別紙図面 D

工事名	（仮称）堺市民芸術文化ホール建設工事（その2）		
図面名	植栽平面図（高木）（1）		
縮 尺	A1：1/200 A3：1/400	図面番号	2
竣工年月			
計画機関	堺市建設局公園緑地部公園緑地整備課

工事名	（仮称）堺市民芸術文化ホール建設工事（その2）		
図面名	植栽平面図（中木・低木・地被）（１）		
縮尺	A1：1/200 A3：1/400	図面番号	4
竣工年月			
計画機関	堺市建設局公園緑地部公園緑地整備課

平成28年3月30日			
工事名	(仮称)堺市民芸術文化ホール建設工事（その2）		
図面名	植栽平面図（中木・低木・地被）（2）		
縮尺	A1：1/200 A3：1/400	図面番号	5
竣工年月			
計画機関	堺市建設局公園緑地部公園緑地整備課

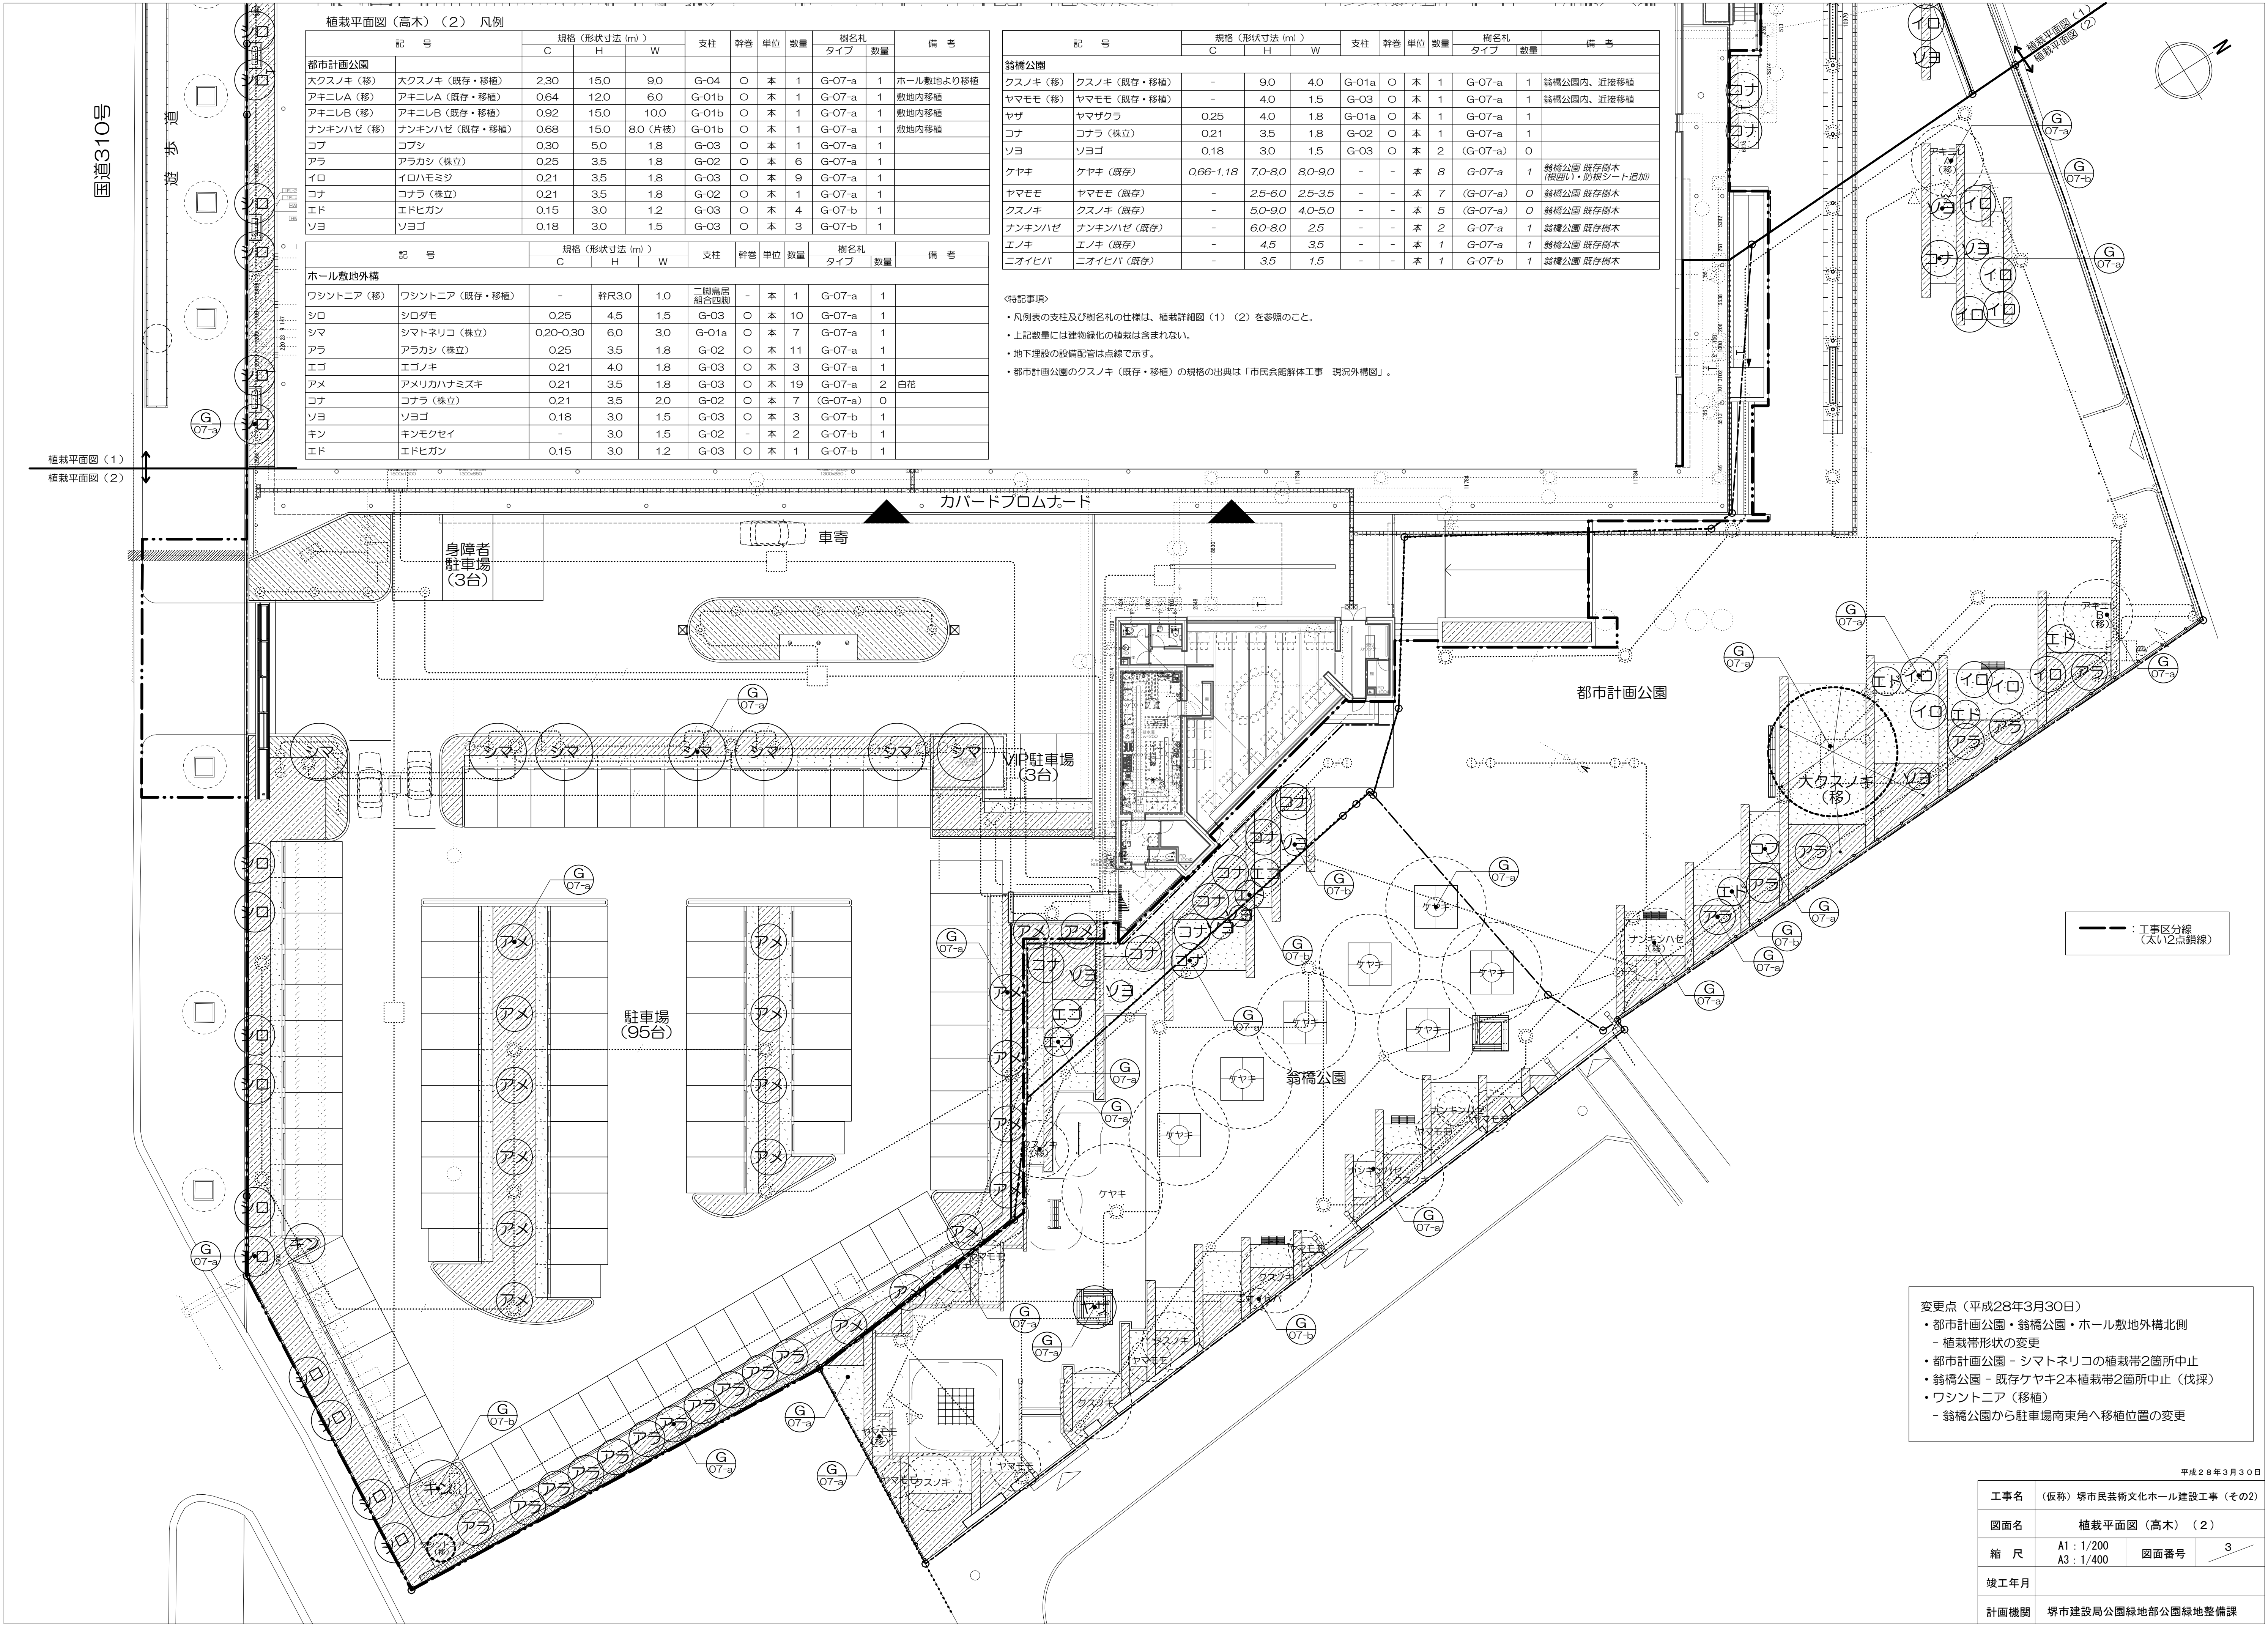
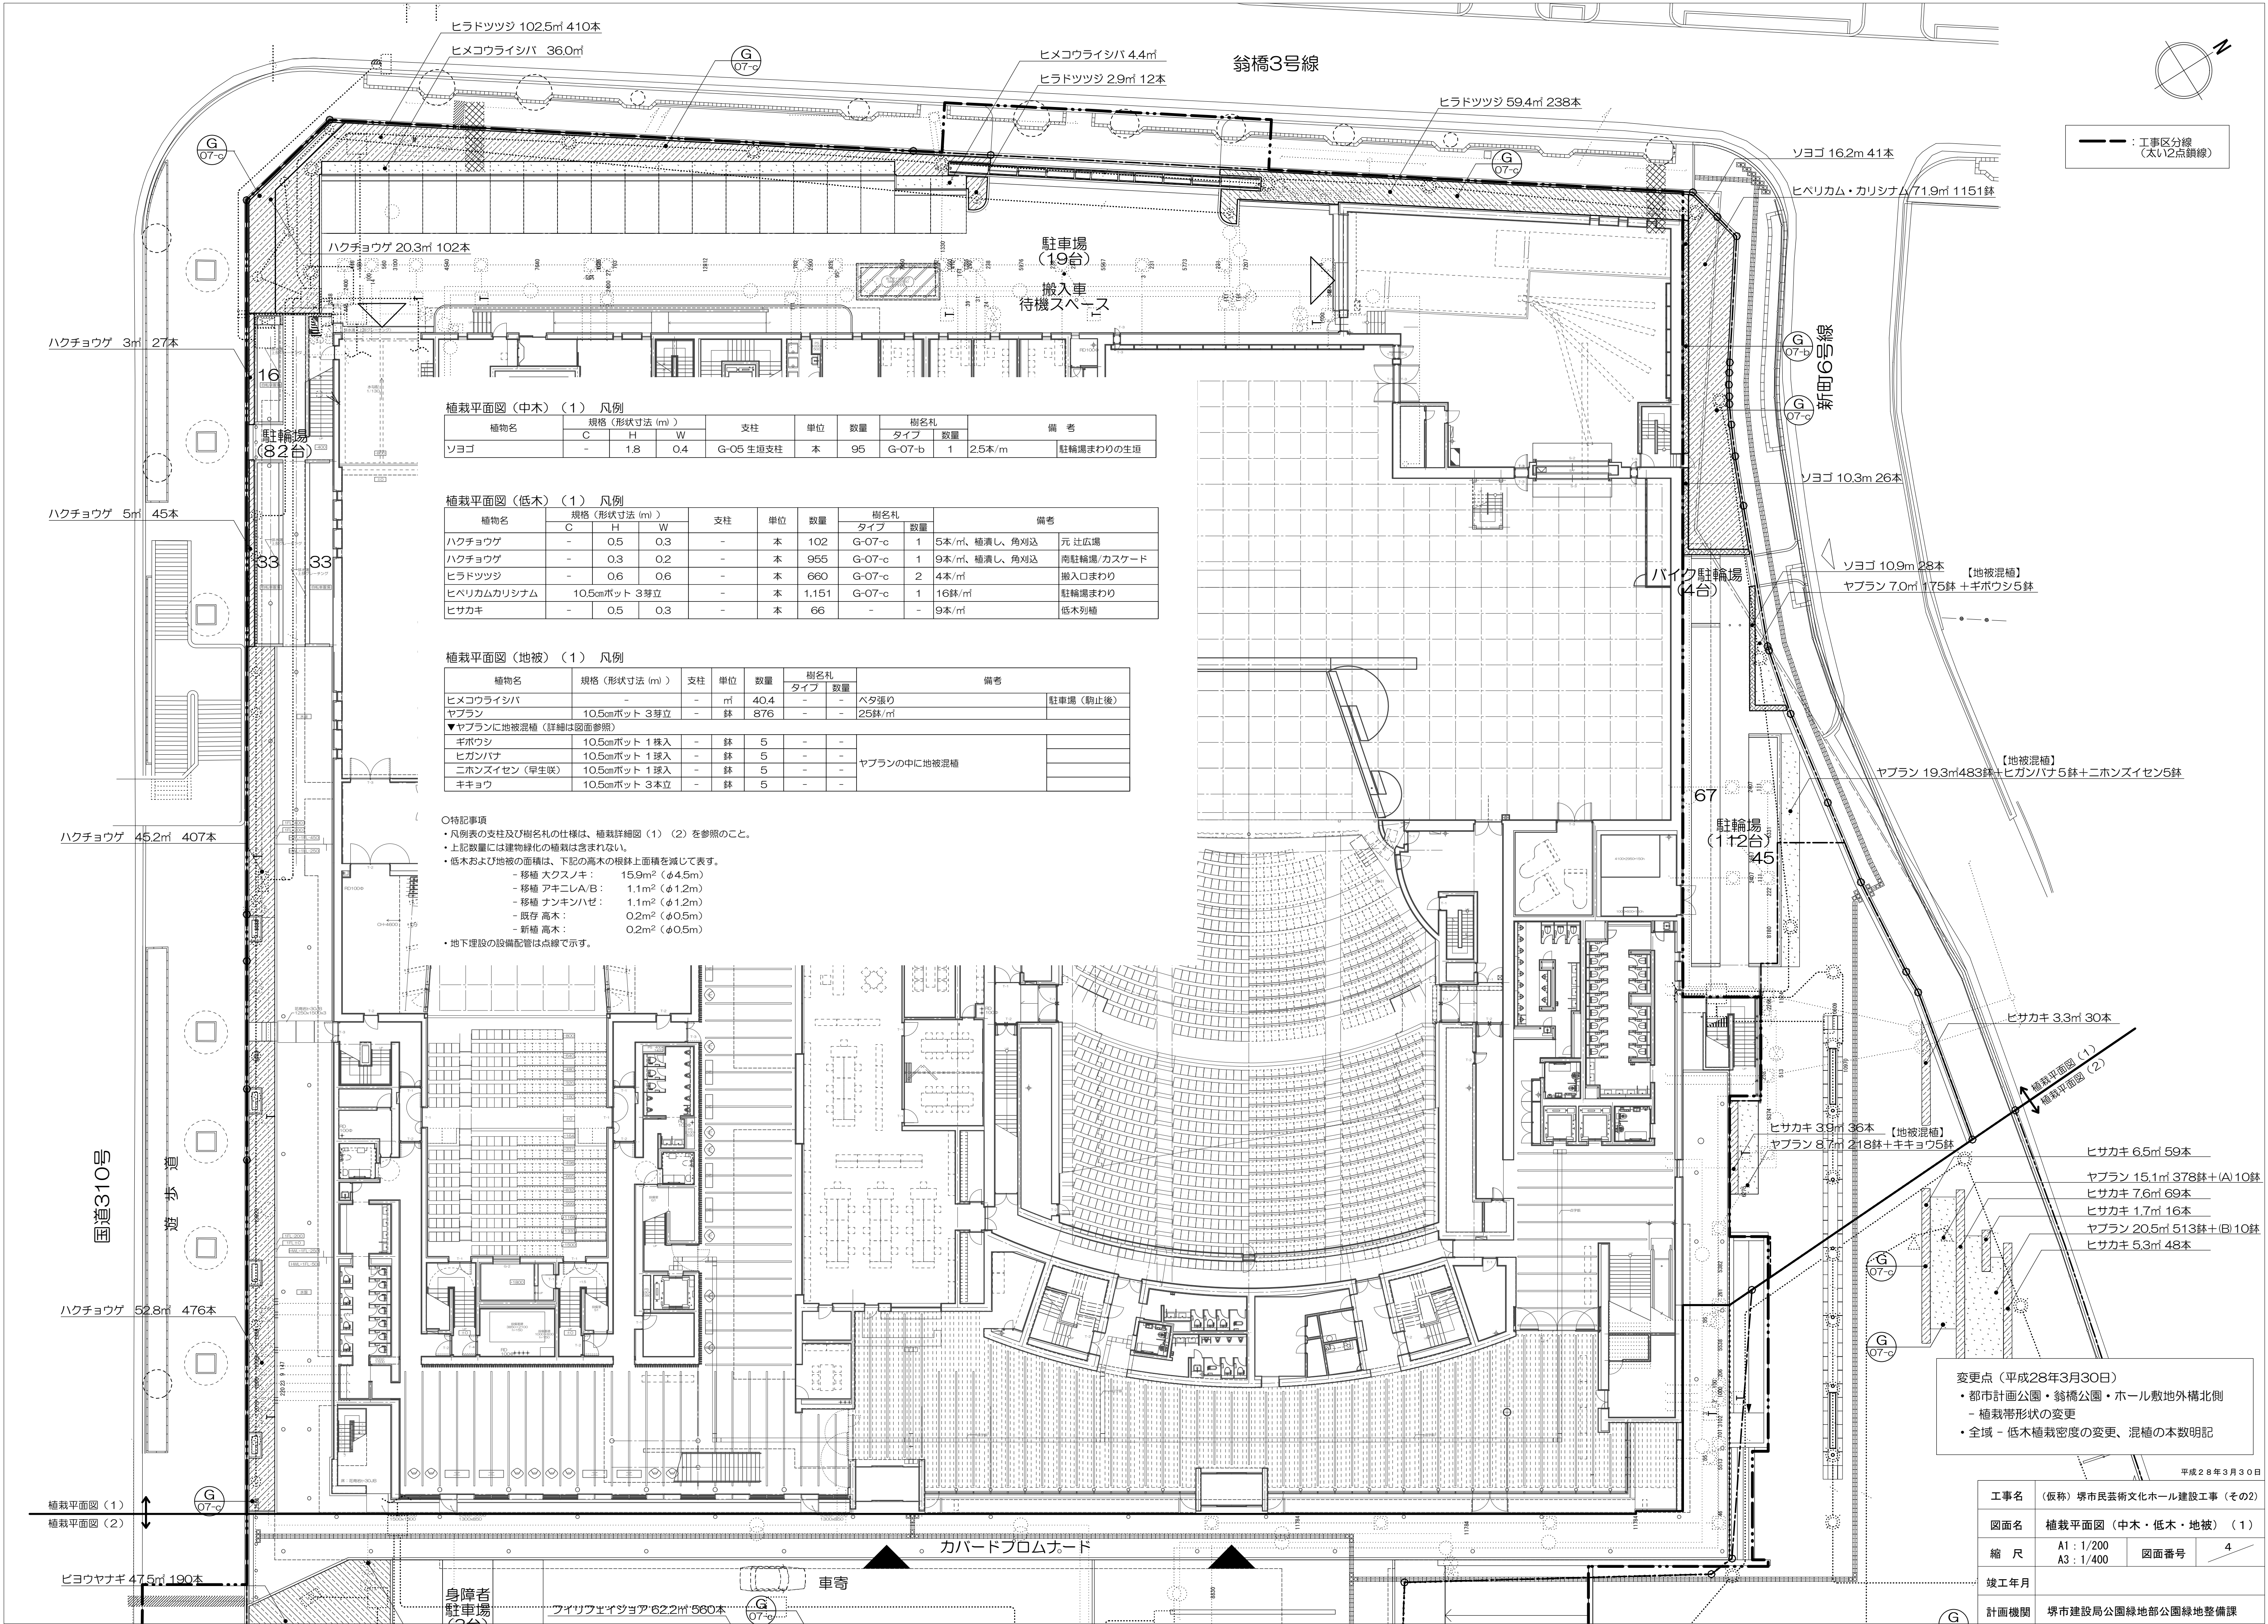
変更点（平成28年3月30日）

- 都市計画公園・翁橋公園・ホール敷地外構北側
- 植栽帯形状の変更

変更点（平成28年3月30日）

- 都市計画公園・翁橋公園・ホール敷地外構北側 - 植栽帯形状の変更
- 全域 - 低木植栽密度の変更、混植の本数明記

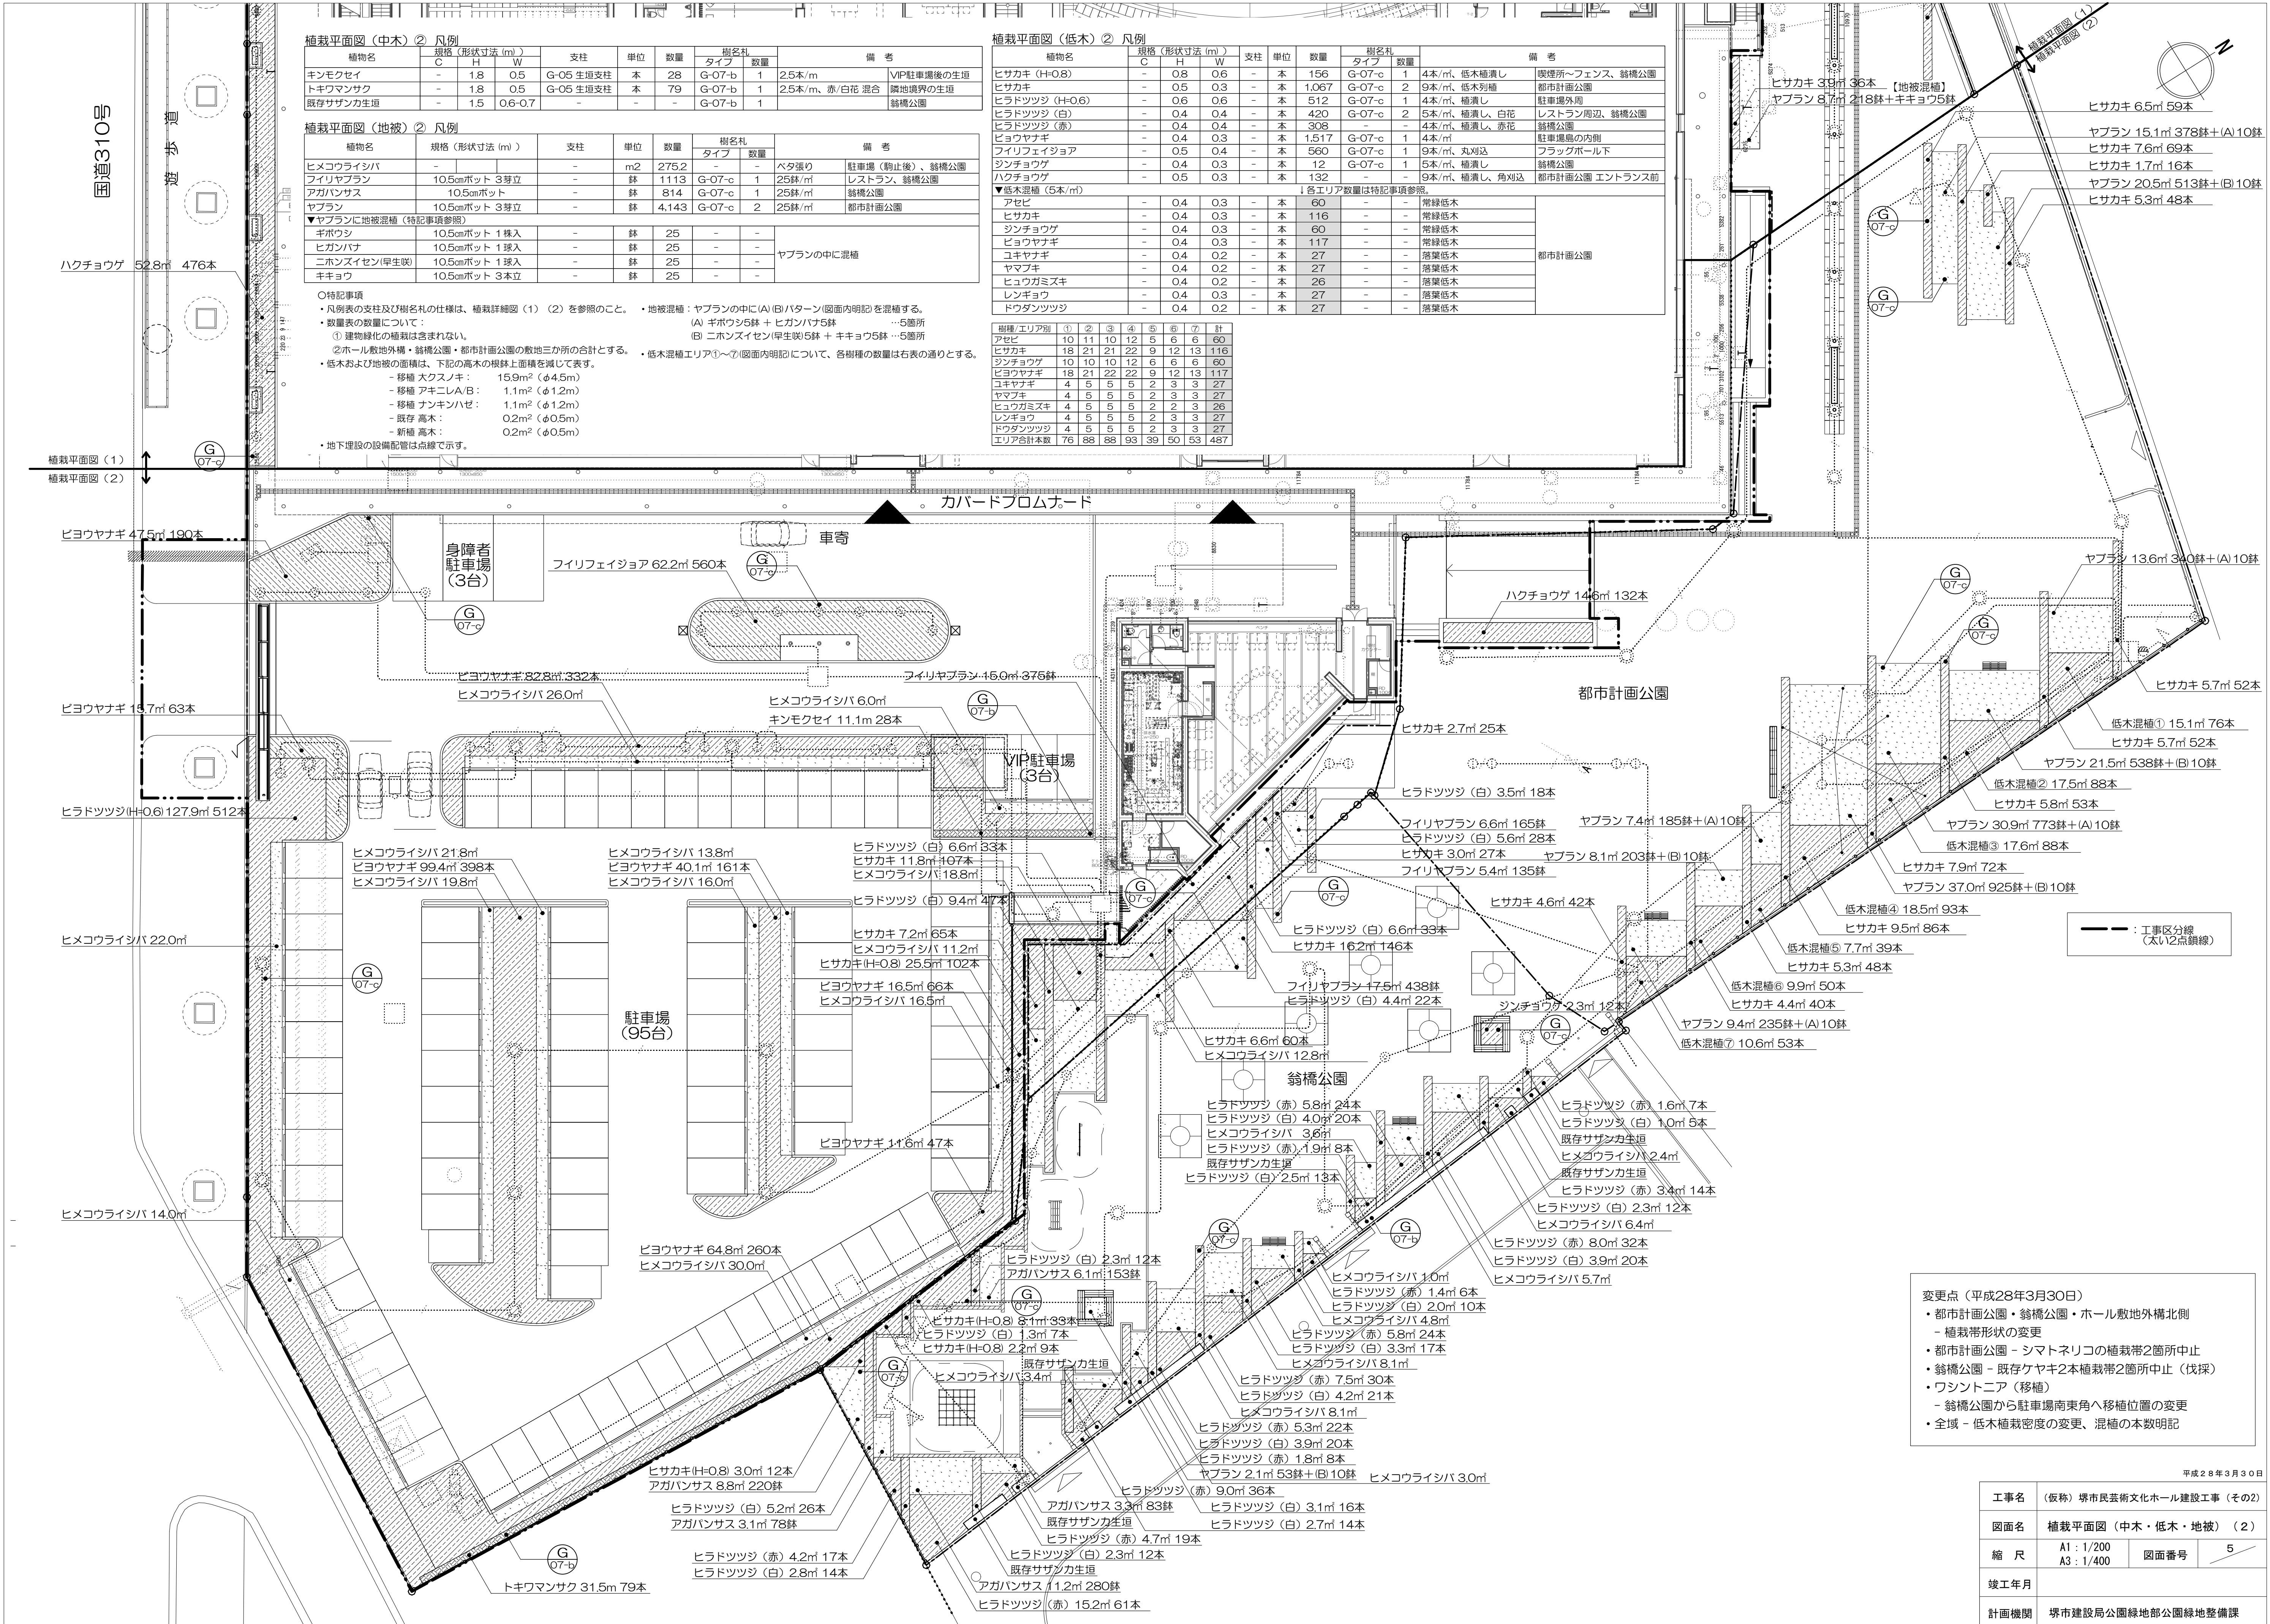
- 変更点（平成28年3月30日）
- ・都市計画公園・翁橋公園・ホール敷地外構北側
    - 植栽帯形状の変更
  - ・都市計画公園 - シマトネリコの植栽帯2箇所中止
  - ・翁橋公園 - 既存ケヤキ2本植栽帯2箇所中止（伐採）
  - ・ウシントニア（移植）
    - 翁橋公園から駐車場南東角へ移植位置の変更
  - ・全域 - 低木植栽密度の変更、混植の本数明記
